PSD de Bernex

Table ronde du 29 mai 2012

Prise de position

Légende: en orange extension du PSD de Bernex par rapport au plan-guide du Projet d'agglomération et du projet de plan directeur cantonal Genève 2030.

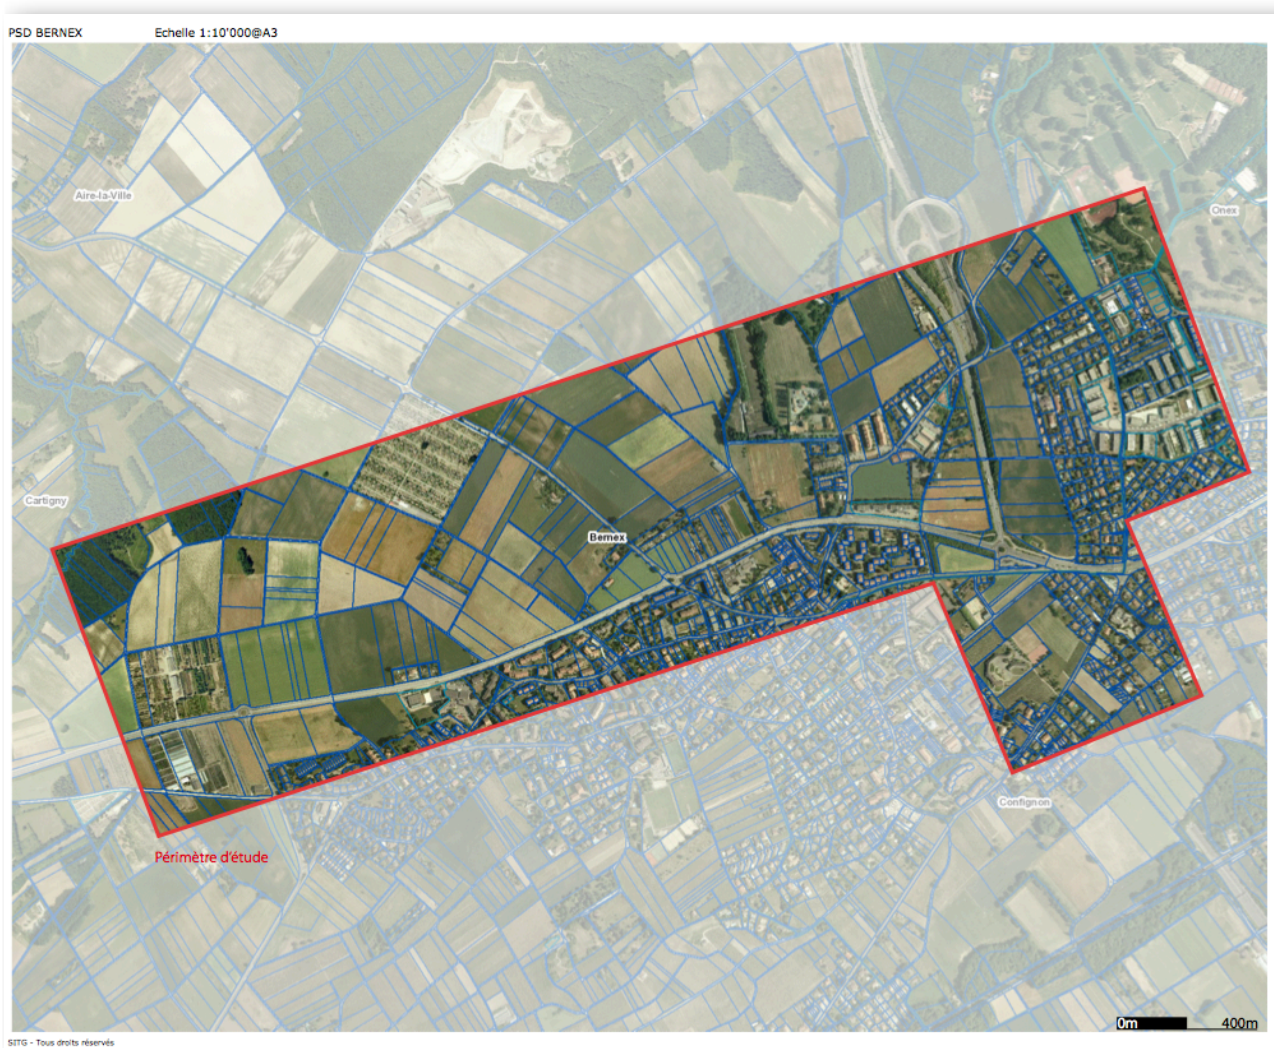
L'empiètement sur la zone agricole présenté le 29 mai porte sur une superficie de 150 ha. (3x les Cherpines). Trop c'est trop.

Les associations demandent de scinder le projet en plusieurs phases étendues dans le temps. La première phase doit s'inscrire dans un périmètre de 300m (loi sur les TPG) dans l'axe du tram.
